Assunto: Lançamento do Refrigerador RC28EO
Modelos: RC28EO
Marca: Consul

Informamos que a partir de 04.10.95 passamos a fabricar o Refrigerador RC28EO em substituição ao modelo RC28DO.

Fig.01

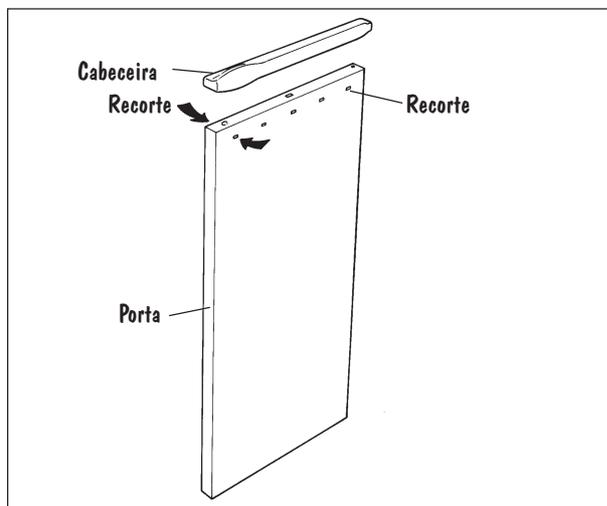
A exemplo do modelo RC28DO, a Porta é fabricada em Chapa Metálica, com isolamento em lã de vidro. Porém, a Cabeceira Superior e o Puxador da Porta, constituem um conjunto único, o qual é fixo à Porta através de ressaltos existentes no interior da peça, que encaixam nos recortes existentes na Porta - parte frontal e na parte interna (Fig. 01).

Fig.02

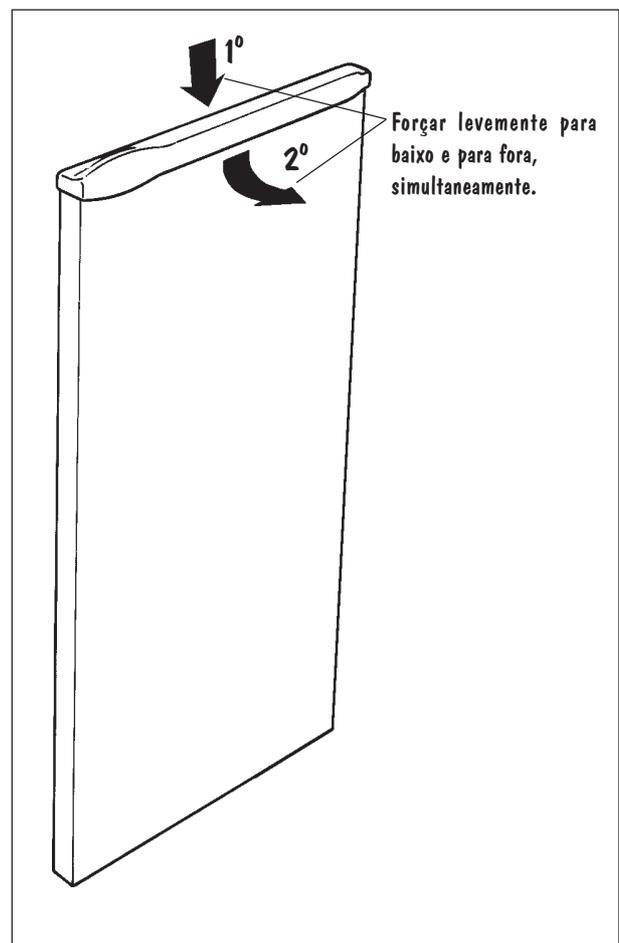
Para troca da cabeceira, deve-se desencaixá-la forçando-a levemente para baixo e para frente ao mesmo tempo.

Os ressaltos existentes no interior da Cabeceira, desencaxarão dos recortes existentes na parte frontal da Porta. Em seguida, deve-se liberar os ressaltos dos recortes existentes na parte interna da Porta, então, a Cabeceira soltará.

Para reencaixá-la, proceder da maneira inversa, ou seja, encaixar primeiramente a parte de trás da cabeceira, e em seguida, a parte frontal.

Fig.03

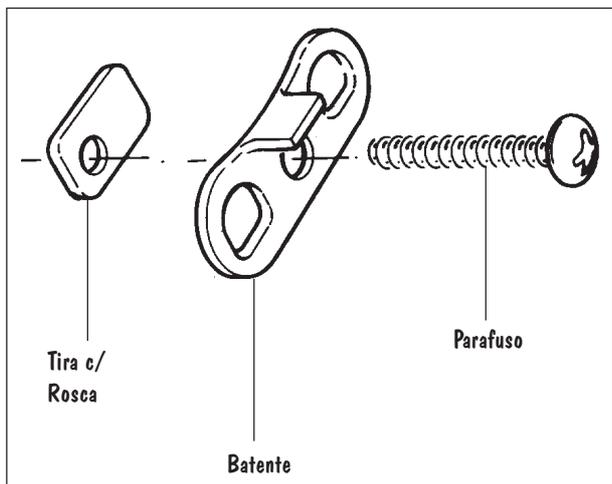
Ainda na Porta, na parte inferior, houve a inclusão de um Batente Metálico, limitando o ângulo de abertura em aproximadamente 135°. O batente foi incluído com o objetivo de não forçar a Cabeceira durante a abertura da Porta, evitando a quebra (Fig.3).

Fig.04

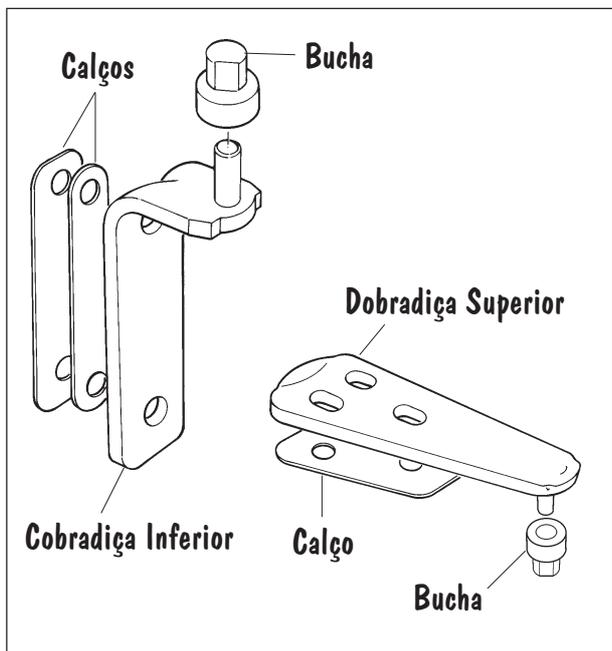
Utilizando Dobradiça somente no Gabinete, possui o mesmo Sistema de Fixação da Porta dos modelos RA30 e RA34.

A fixação na Porta, é feita através de Buchas Plásticas que são fixadas ao pino da Dobradiça (Fig.04).

Fig.05

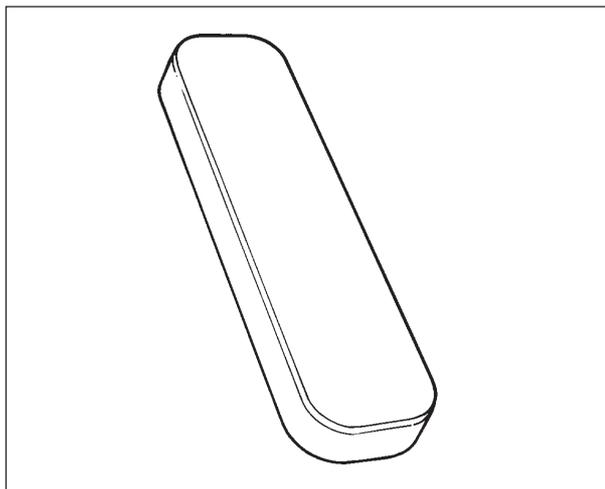
Confeccionada em material plástico, acondiciona a Dobradiça Superior, conferindo um ótimo acabamento, combinando com a cabeceira (Fig.05).

Fig.06

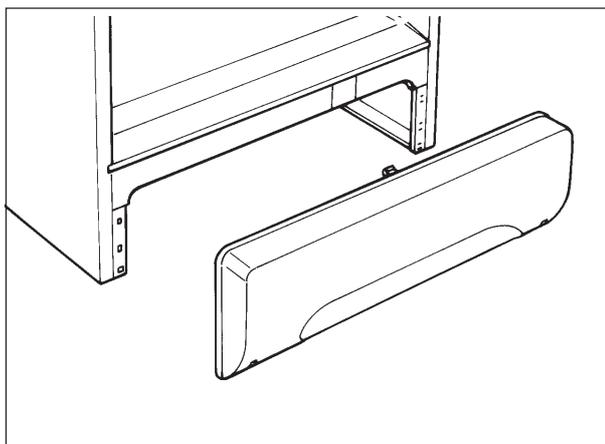
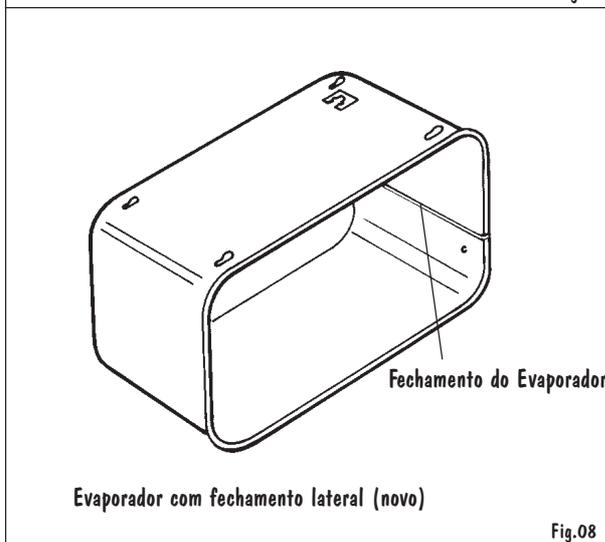
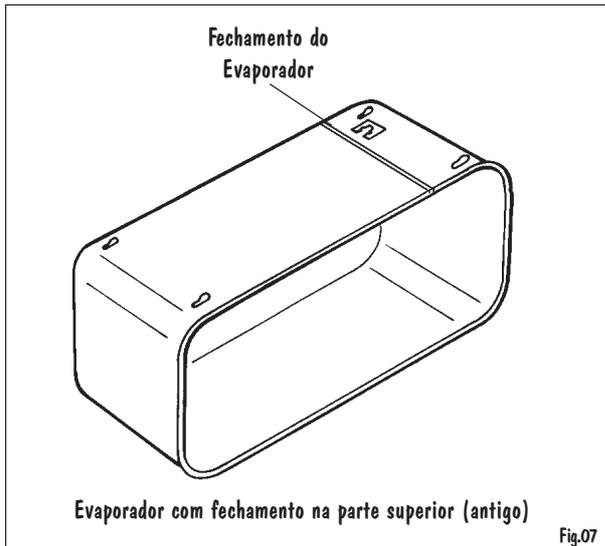
Confeccionado em plástico, não necessita da Presilha do rodapé para fixá-lo ao Gabinete. O seu encaixe é feito diretamente nos recortes existentes no Gabinete através de Travas existentes no lado interno da peça (Fig.06).
